**CIRCULAR ACLARATORIA N° 06/24
(CON CONSULTA)**

Ref.: Expte. N° 1100125-226.171/2023-0 y agregados.-----
LICITACION PUBLICA N° 01/2024 - Obra: "GUARDIA DE EMERGENCIAS Y
QUIROFANOS AMBULATORIOS. HOSPITAL SEÑOR DEL MILAGRO. SALTA.
PROVINCIA DE SALTA "-----

ESQUEMA ESTRUCTURAL 1

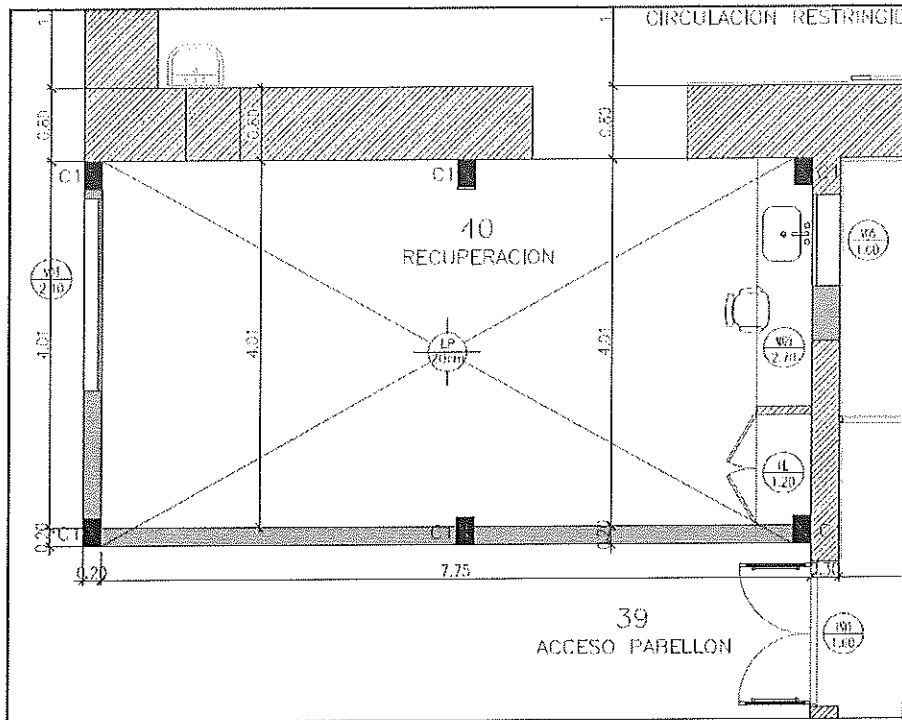
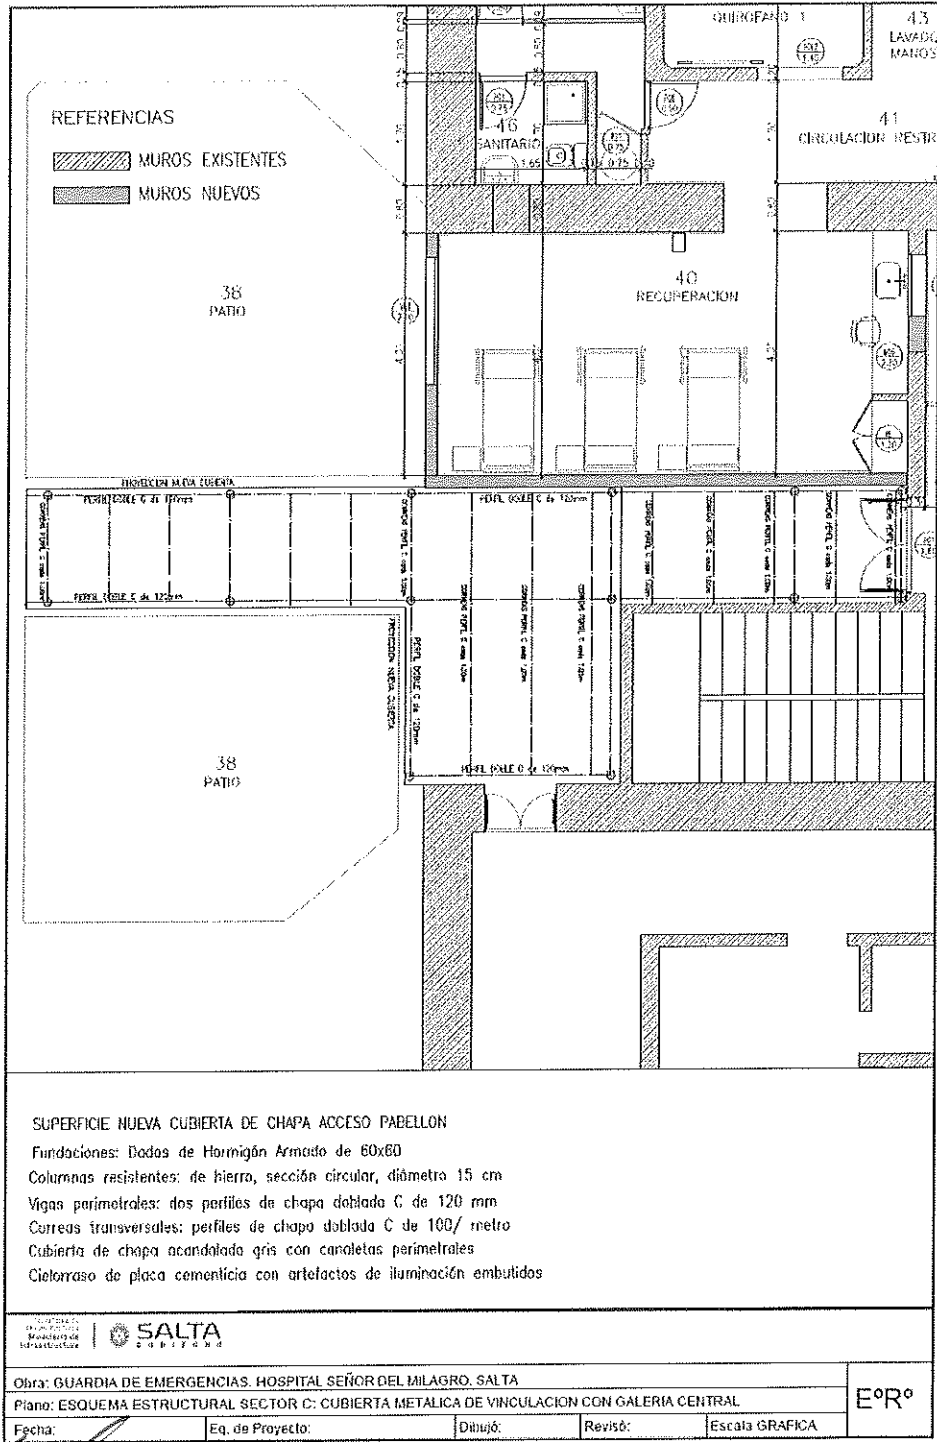
7. **Solicitamos un plano indicativo con la superficie que debe cubrir la cubierta liviana y de que está compuesta la misma. (tipo de chapa, aislaciones, etc)**
Respuesta: Ver Plano adjunto de ESTRUCTURAS

8. Cubierta liviana de vinculación con galería central: de que material deberá ser la cubierta? El pliego no especifica y no hay detalle en planos

Respuesta: será de estructura metálica con cubierta de chapa. Ver Planos adjuntos.

FUNDACION:
 LOSA PLATEA DE FUNDACION (LP) : HORMIGÓN ARMADO
 ESPESOR MINIMO 20cm
 COLUMNAS: C1 H'A' : 20x30

COLUMNAS: C1 H'A' : 20x30
 VIGA: V1 : VIGA DE H'A' = (20x55)
 LOSA: LM : LOSA MACIZA DE HORMIGÓN ARMADO
 ESPESOR = 20cm

DETALE DE BARANDA

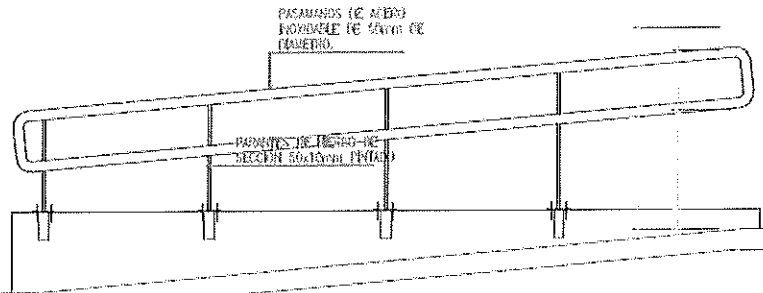
9. Baranda pasamanos en acceso: solicitamos planos o croquis para poder presupuestar este ítem

Respuesta: se envía en Planos adjuntos de esta Aclaratoria.

PASAMANOS REALIZADO EN TUBO DE
ACERO INOXIDABLE DE 50mm DE
DIAMETRO, SOPORTADO POR PARAMOS DE
DE 50x100mm DE SECCION DIBUJADOS EN
H50.
